Narva Peetri platsi arhitektuurivõistlus

(hanke viitenumber 262515)

ŽÜRII PROTOKOLL

ROHELINE MALE

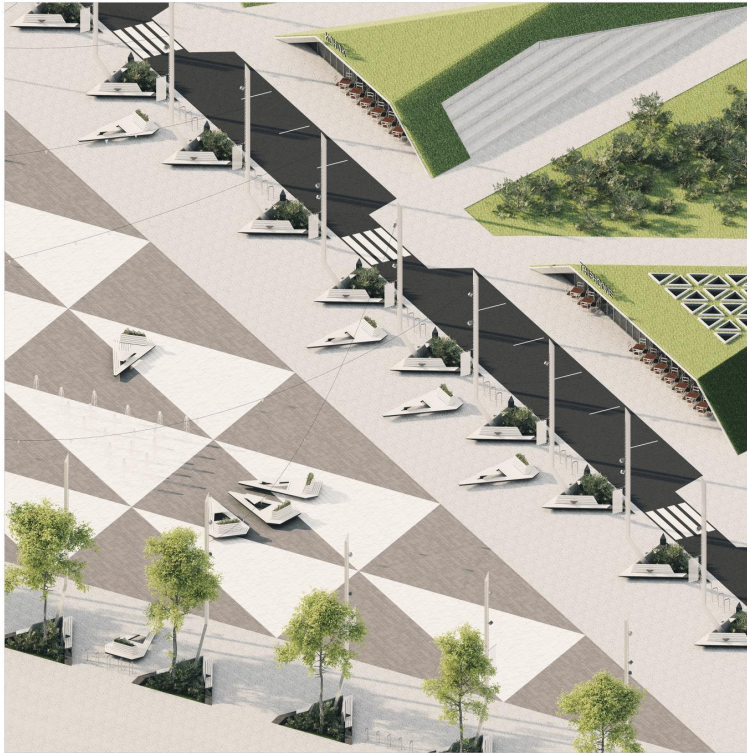
Žürii ühise arvamuse kohaselt on võistlustööl puudujääke nii olulises mahus, et seda lähema vaatluse alla võtta pole mõtet. Autorid pole lahendanud kogu võistlusala. Teoreetilise poole pealt on töö läbi mõeldud ja põhjendatud, nagu seletuskirjast nähtub, kuid ruumilises lahenduses neid mõtteid realiseeritud ei ole. Peamine idee on inimese ja looduse vastasseis, sellesse tasakaalu toomine. Kuid skaala hajub laiali, hoonestuse markeerimine on ruumis mitteloetav, Puškini skvääri ja Salmeaia osa on üldse väga puudulik. Malmi tänavalt piiriületuspunkti ei pääse.

Pöördramp bastioni ja väljaku vahel on vormilt sümpaatne ja jõuline, kuid kas nii pidulikult vajalik? Samuti on hea leid ajaloolisi hooned markeerivad valgustite raamid, kuid kas platsil/tänaval liikuva inimese silma jaoks on raamide tihedus piisav, et tajuda ajaloolist hoonet?

Vihmapeenarde näitamine on sümpaatne, aga puudub täpsema lahenduse kirjeldus.

Raske on välja lugeda, kas väljakule on kavandatud kaetud väliruumi - plaanilt on näha, et kioski asukoht on markeeritud, aga ruumiliselt seda ei näe.
